Nord-Aurdal kommune

Sak: 22/845
JournalpostID: 23/17868
ArkivID: PlanID-2022007,
PlanNavn-
Reguleringsplan
Stasjonsbyen,
PlanType-35, K2-
L12, GBNR-25/5
Saksbehandler: Martin Sæbu
Dato: 22.11.2023

Reguleringsplan Stasjonsbyen - sluttbehandling

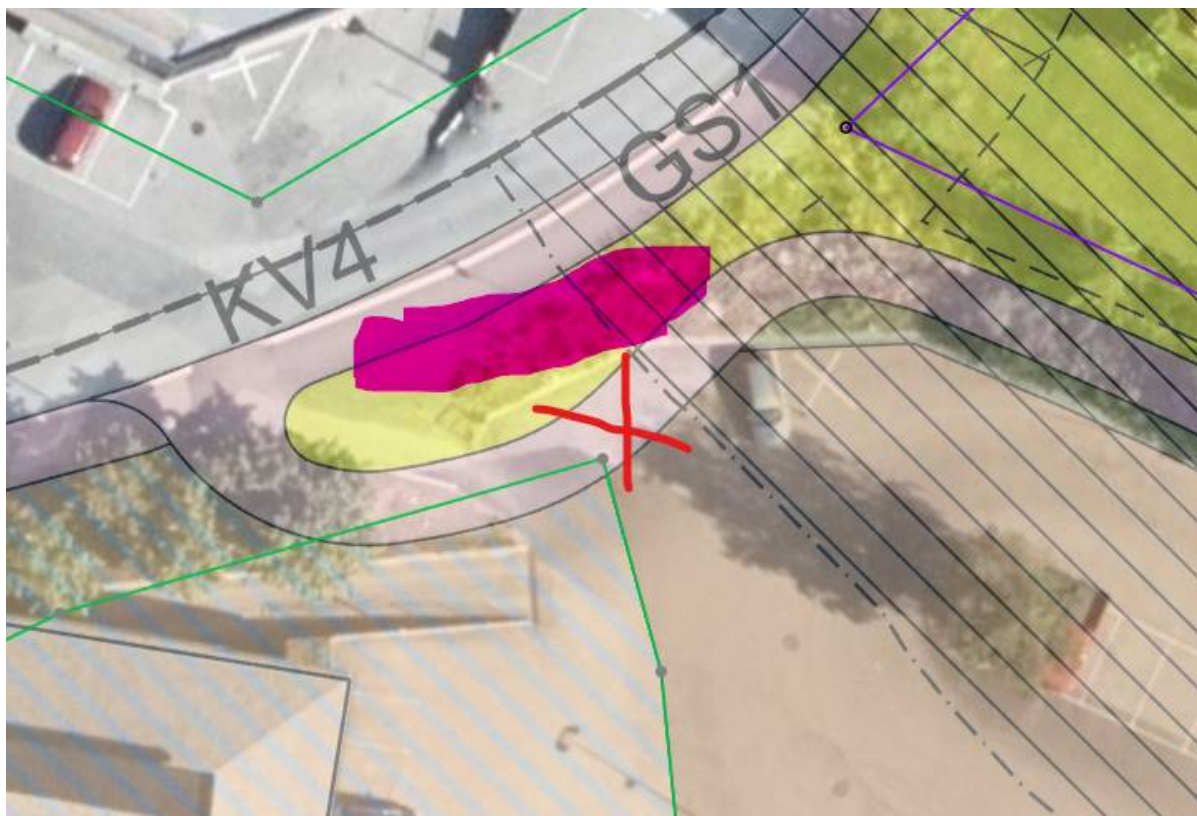
Østenvikgården AS viser til erklæring av 6.7.2018 med vedlagt kartutsnitt. Det bemerkes at Østenvikgården AS har rett til å benytte areal på kommunen sin eiendom som vist på kartutsnittet. Arealet skal benyttes til seks parkeringsplasser. Dersom Nord-Aurdal kommune omdisponerer anvist areal til andre formål, plikter Nord- Aurdal kommune å finne egnet areal som erstatter nåværende plassering.

Uttalelsen gjelder erklæring signert av eiendomssjef og ordfører 6.7.2018. Iht. erklæringen har Østenvikgården AS rett til å benytte areal på kommunen sin eiendom til seks parkeringsplasser. Plasseringen er på området "P2" i gjeldende reguleringsplan. Se nærmere om plassering under innspillet til Fagernes Gjestegård under. Før arealet Østenvikgården har krav på tas i bruk til annet formål, må avtaleforholdet avklares og løses. Selv om arealet reguleres til annet formål, faller ikke retten uten videre bort.

Til venstre dagens plansituasjon med parkering "P2". Til høyre foreslått ny arealbruk bolig på arealet.

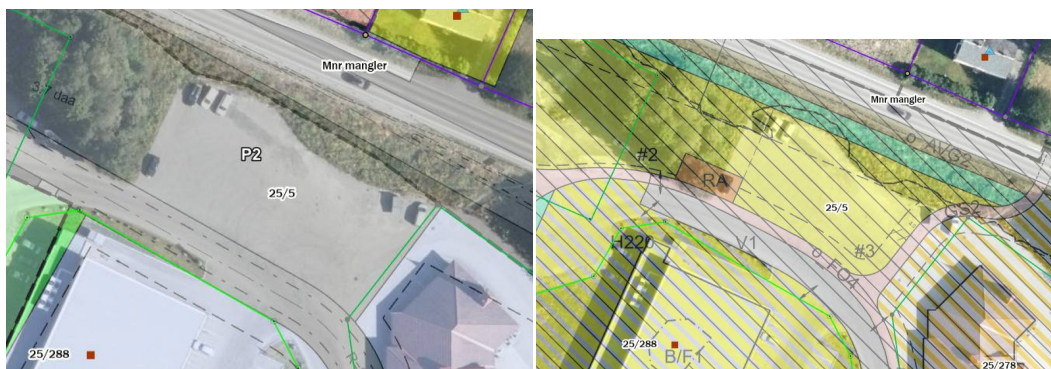
Uttalelsen er kritisk til at det i planforslaget ikke er lagt til rette for forretningsformål i området for Fagernes Gjestegård, i plankartet vist som område B/N. Det vises bl.a. til gjeldende kommune- og reguleringsplan. I uttalelsen går det frem at det har vist seg vanskelig å drive veikro med servering/overnatting på denne tomte med formålkode «Turisttrettet

virksomhet», og at eierne vurderer alternativ bruk av bygget/tomta. Videre fremgår det av uttalelsen at Fagernes Gjestegård mener det gjennom prosessen ikke har vært signalisert at en ikke ønsker forretningsvirksomhet (F) på det aktuelle arealet, men snarere det motsatte. Det vises til tidligere kontakt med og signaler fra kommunen, og det vises til at kommunen i sin tid solgte eiendom og tillot etablering av Kiwi i området på et areal som i gjeldende reguleringsplan har samme formålkode, "Turistrettet virksomhet", som Fagernes Gjestegård sitt areal. Dersom Fagernes Gjestegård ikke kan gis samme formålkode (F) og utnyttelsesgrad som Kiwi, reises det spørsmål ved om ikke utvidelse av Kiwi også må utgå. Det bes om at området B/N blir endret til B/F/N, slik det opprinnelig var foreslått i planforslaget kommunen mottok til behandling.

Videre vises det gjennom uttalelsen til avtale mellom Fagernes Gjestegård og kommunen fra 2012, som handler om sikring av nødvendig parkeringsareal for Gjestegården, benevnt som «P2». Det forutsettes at parkeringsarealet blir synliggjort og ivaretatt ved en fremtidig utbygging av det regulerte området.

I planforslaget kommunen mottok til behandling, var arealet fra Gjestegården og østover mot krysset Jernbanevegen/E16 foreslått med formålene bolig, forretning og næring (B/F/N). Administrasjonen var i drøfting med plankonsulent om dette formålet i planutviklingsfasen, men planfremmer valgte å fremme planen med forretning inkludert på arealet. Etter interne drøftinger og vurderinger ble planforslaget fremmet for planutvalget med innstilling fra administrasjonen om å begrense arealformål for dette området til rent boligformål. Begrunnelsen er beskrevet i saksfremstillingen ved første gangs behandling av planforslaget, s. 4. Planutvalget vedtok imidlertid at arealformålet skulle legges på høring med formål B/N, hvor N representerer turistrettet næring, som i gjeldende reguleringsplan. Det vises til planutvalgets vedtak .

Administrasjonen har forståelse for de momenter og argumenter som Fagernes Gjestegård trekker frem i sin uttalelse. Men selv om det fra kommunens side tidligere har vært gjort andre vurderinger og beslutninger, medfører ikke dette at dette automatisk også skal gjelde videre ved behandling av en ny reguleringsplan. Det er nettopp ved en ny plan alle hensyn og forhold skal løftes frem og vurderes, og det kan skje endringer gjennom planprosessen. Vurderinger og valg som blir gjort ut fra det totale bildet vil ikke alltid samsvare med de ønsker forslagstiller selv fremmer og ønsker.
